東通原子力発電所1号炉審査資料	
資料番号	A1-CA-0087
提出年月日	2021年3月25日

東通原子力発電所 基準地震動の策定のうち  
プレート間地震の地震動評価について  
(補足説明資料)  
(コメント回答)

2021年3月25日  
東北電力株式会社

敷地の観測記録から求めた震源スペクトル

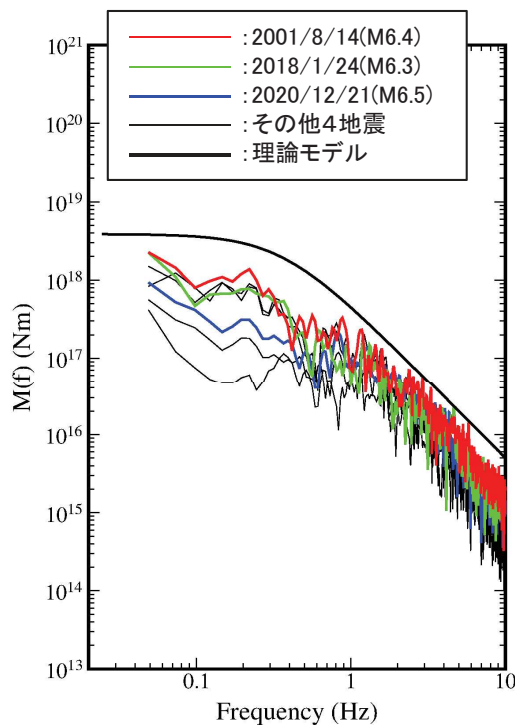
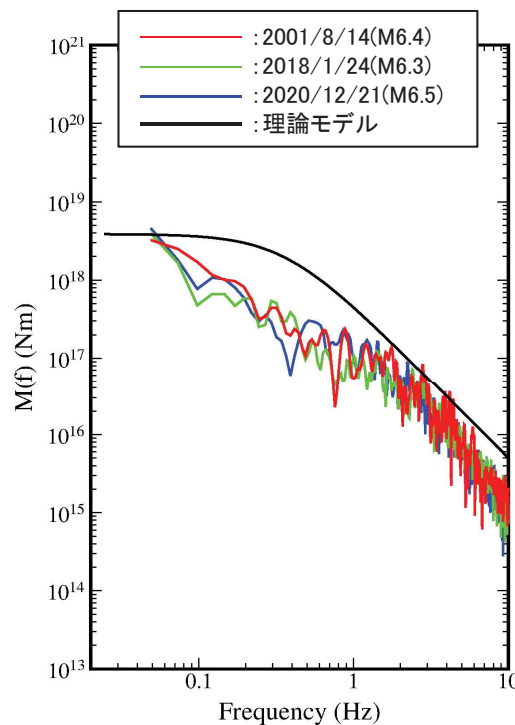
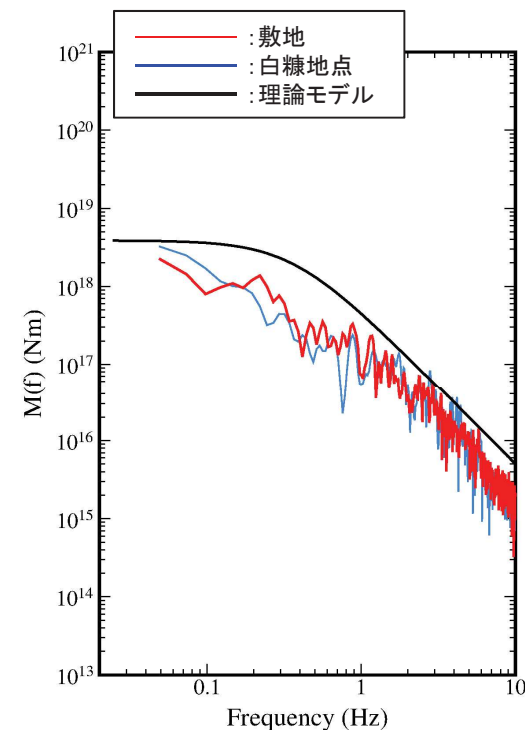
S179

- SMGA1付近で発生した地震を対象として敷地(7地震)及び白糠地点(要素地震及び要素地震と規模が同等の2地震)の観測記録から求めた震源スペクトルを示す。また、要素地震とした2001/8/14の地震(M6.4)について2地点を比較して示す。なお、参考としてSMGA1の要素地震とした2001/8/14の地震のパラメータ[川瀬・松尾(2004)]による理論モデル( $\omega^{-2}$ モデル)を示す。
- 敷地の観測記録から求めた7地震の震源スペクトルについては、規模の違いによる差があるものの、いずれの地震も約0.4Hzから1Hz付近等の傾向は同様である。また、2001/8/14の地震は両地点で同等であり、規模が同等の2地震[2018/1/24の地震(M6.3)及び2020/12/21の地震(M6.5)]は2001/8/14の地震と同様の傾向であることから、2001/8/14の地震はSMGA1の領域で発生する地震の特徴を有しているものと考えられる。

観測記録(地中波)とNoda et al.(2002)との比較(プレート間地震)  
自由地盤の岩盤上部地震観測点(T.P.+2.0m)/Noda et al.(2002)

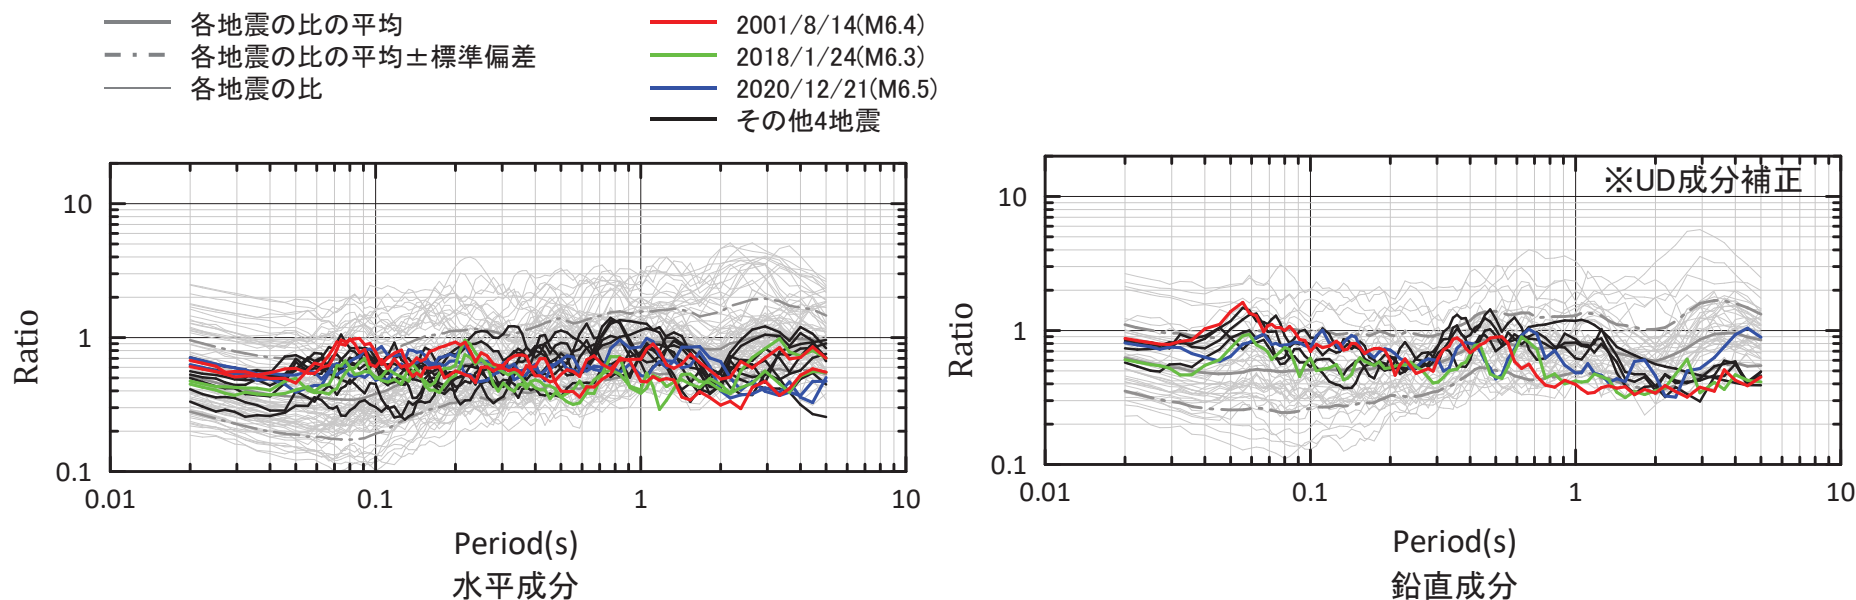
S179

- ▶ 前項で、観測記録から求めた震源スペクトルが理論モデルに対し全体的に若干小さい傾向にあることについて検討を行った。
- ▶ SMGA1の要素地震に用いた川瀬・松尾(2004)による2001/8/14(M6.4)の地震のパラメータは、複数地点の観測記録から求められている。観測記録から震源スペクトルを求める過程を同じと仮定すると、震源スペクトルの差は観測記録が有する特徴の違いを表していると考えられる。
- ▶ 観測記録から求めた震源スペクトルは理論モデルに対し全体的に若干小さい傾向にあることは、地震動の平均像と言えるNoda et al.(2002)の方法により評価した応答スペクトルと観測記録の応答スペクトルの残差[第902回審査会合(2020.10.2)資料2-1-2 p.65,66に2020/12/21の地震を追記]が概ね1を下回っていることと整合している。

領域ごとの加速度波形(PN基準)

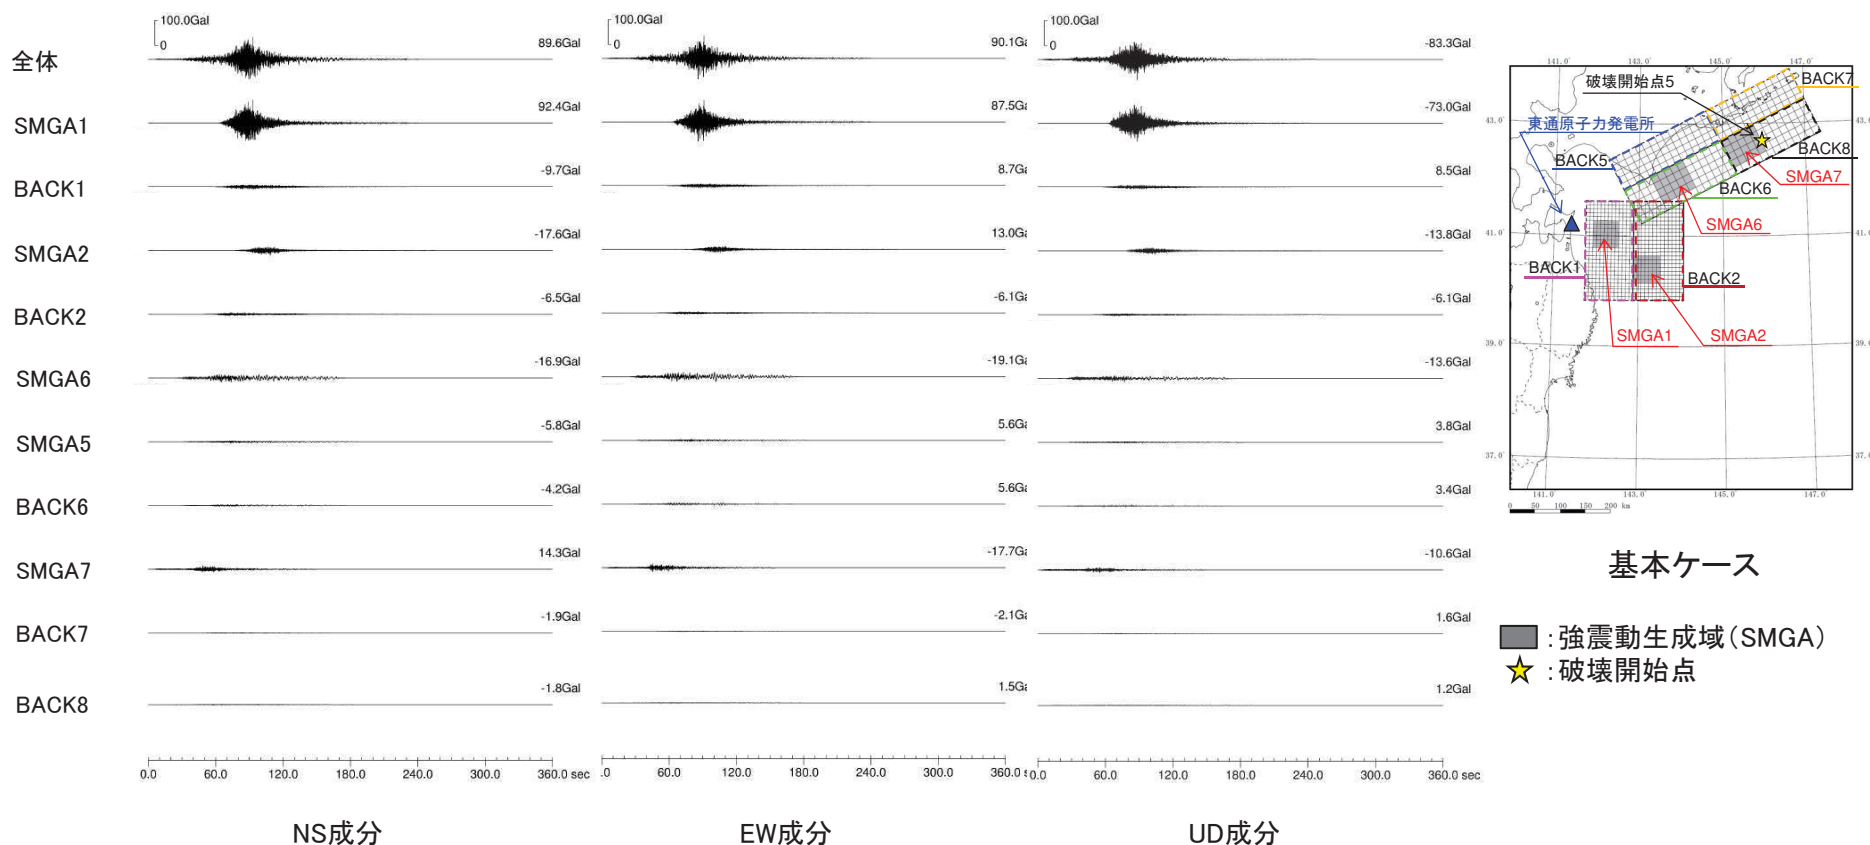
S176

- 三陸沖北部～根室沖の連動モデルの基本ケースの地震動評価(破壊開始点5)を例に、各領域の加速度波形を示す。敷地前面の三陸沖北部のSMGA1の影響が最も大きく、全体の地震動レベルをほぼ決めている。

領域ごとの応答スペクトル(PN基準)

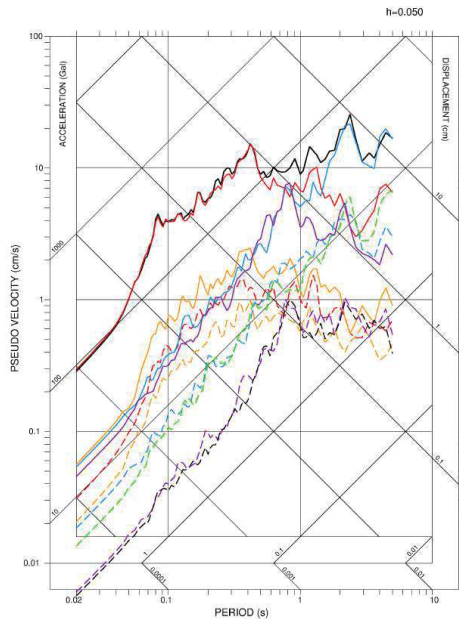
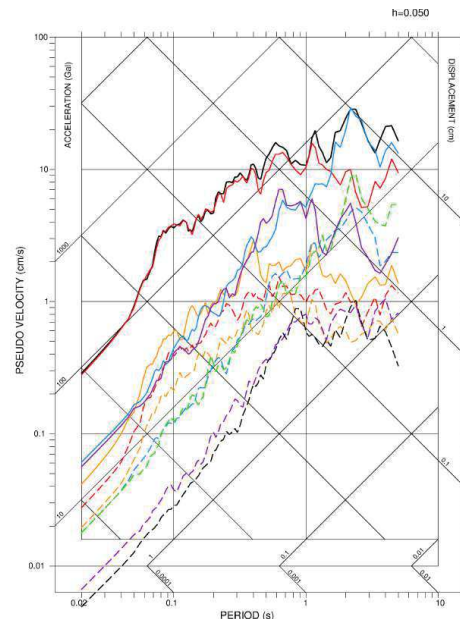
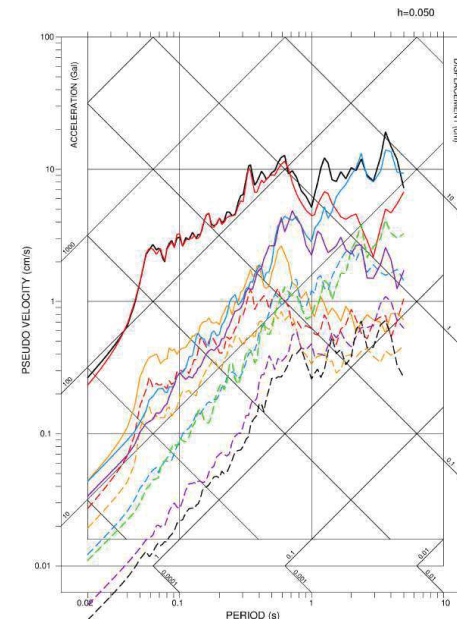
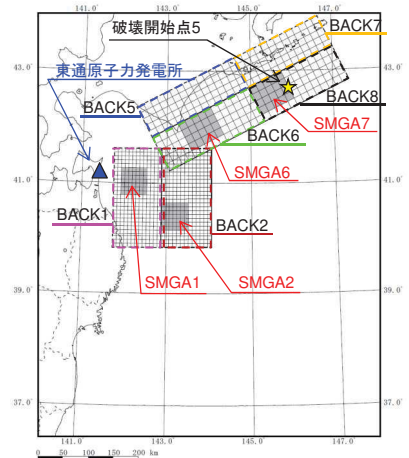
S176

- 三陸沖北部～根室沖の連動モデルの基本ケースの地震動評価(破壊開始点5)を例に、各領域の応答スペクトルを示す。敷地前面の三陸沖北部のSMGA1の影響が最も大きく、全体の地震動レベルをほぼ決めている。

#### (1) 統計的グリーン関数法による地震動評価

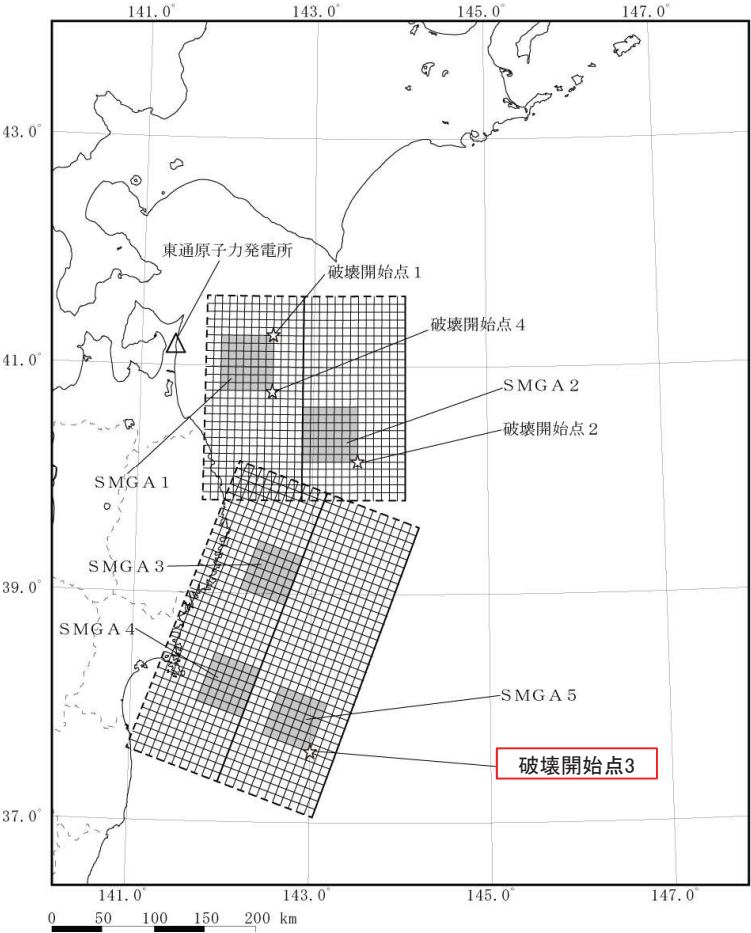
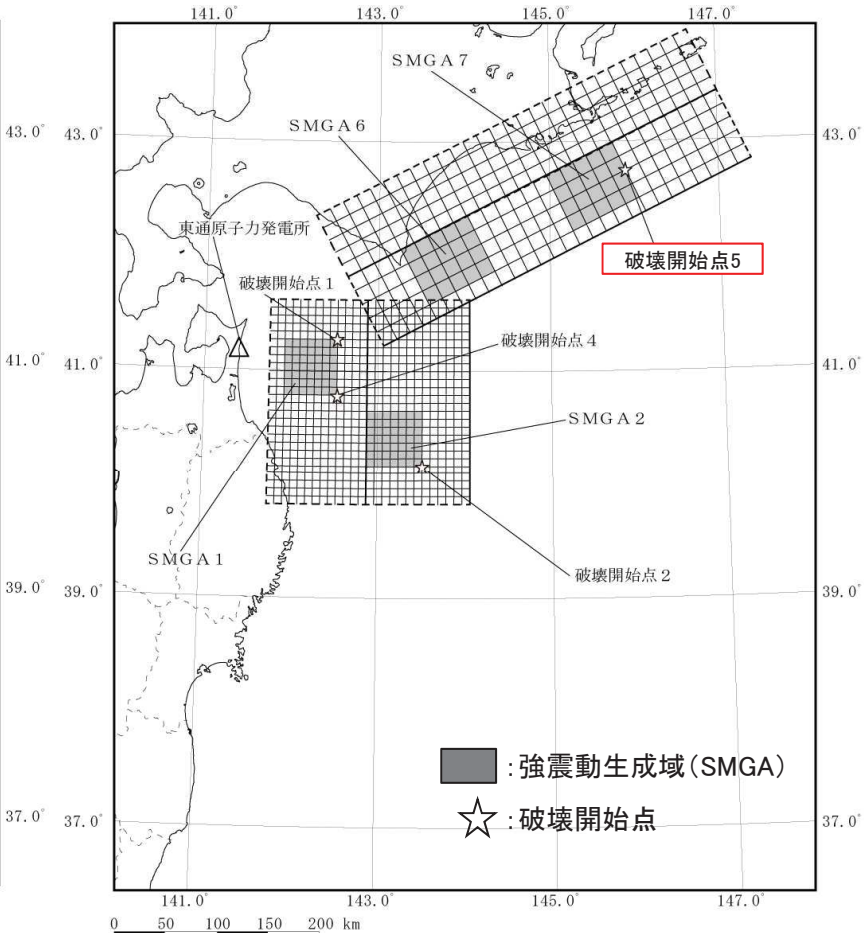
S176

- 三陸沖北部～宮城県沖の連動モデル(基本ケース, 破壊開始点3)及び三陸沖北部～根室沖の連動モデル(基本ケース, 破壊開始点5)の統計的グリーン関数法[釜江ほか(1991), 入倉ほか(1997)]による地震動評価を行い, 経験的グリーン関数法による地震動評価結果と比較する。また, 合わせて距離減衰式との比較を行う。

三陸沖北部～宮城県沖の連動モデル(基本ケース, 破壊開始点3) 応答スペクトル(PN基準)

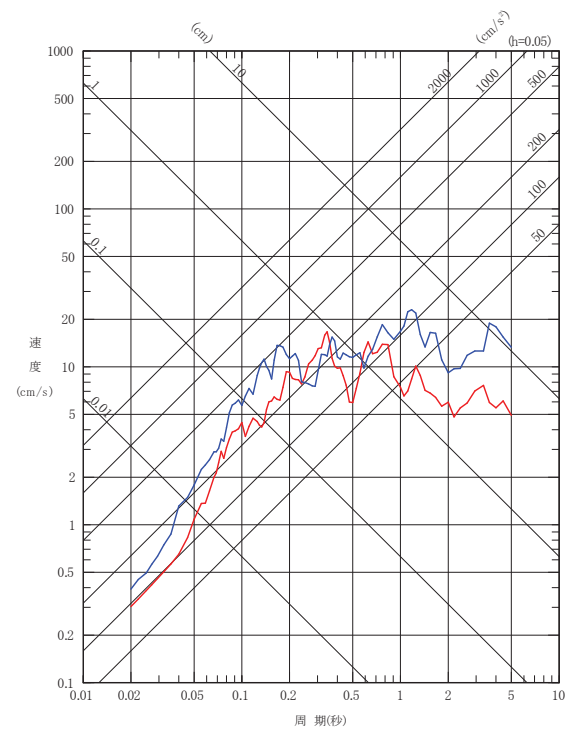
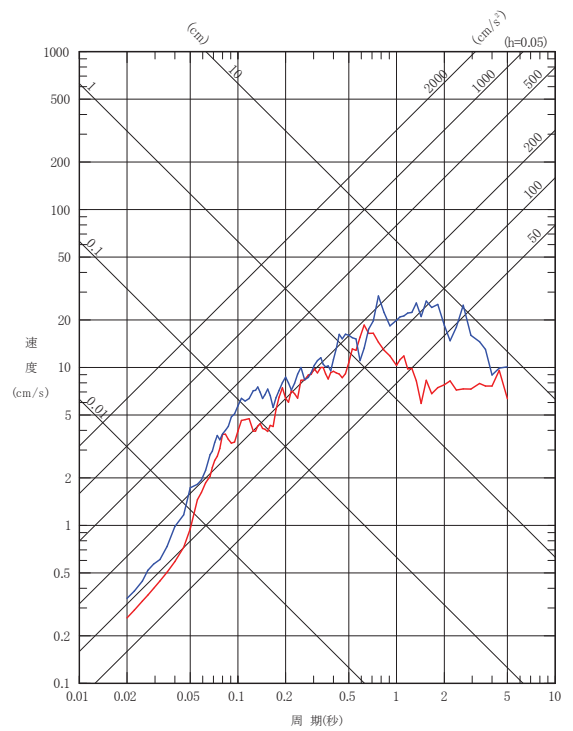
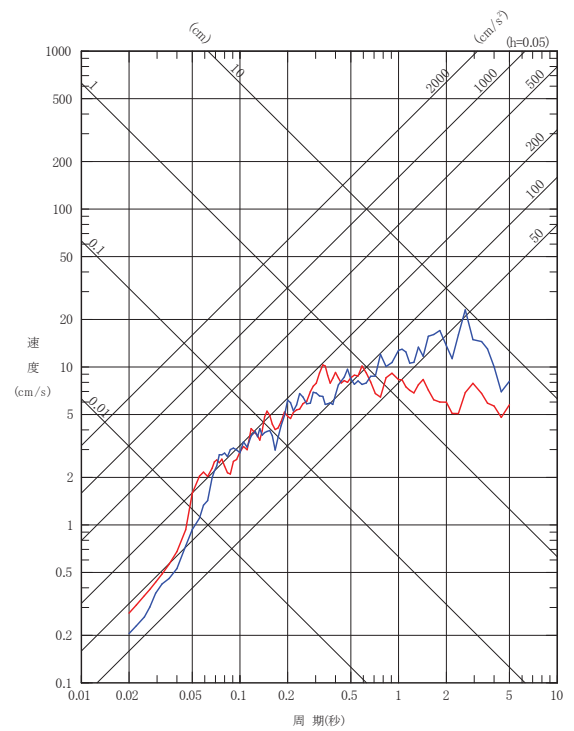
S179

- 三陸沖北部～宮城県沖の連動モデル(基本ケース)の統計的グリーン関数法(SGF)による評価について、経験的グリーン関数法(EGF)による評価と併せて示す。短周期側の地震動レベルは概ね同等となっている。
- 長周期側でSGFがやや大きい点については、EGFに用いた要素地震の特徴に関する検討(p.13)のとおり、震源スペクトルでの理論と観測の差異が現れているものであり、これは、要素地震の放射特性の影響等が考えられる。ただし、SGFの結果においても長周期の応答は20cm/s程度と小さい結果になっている。
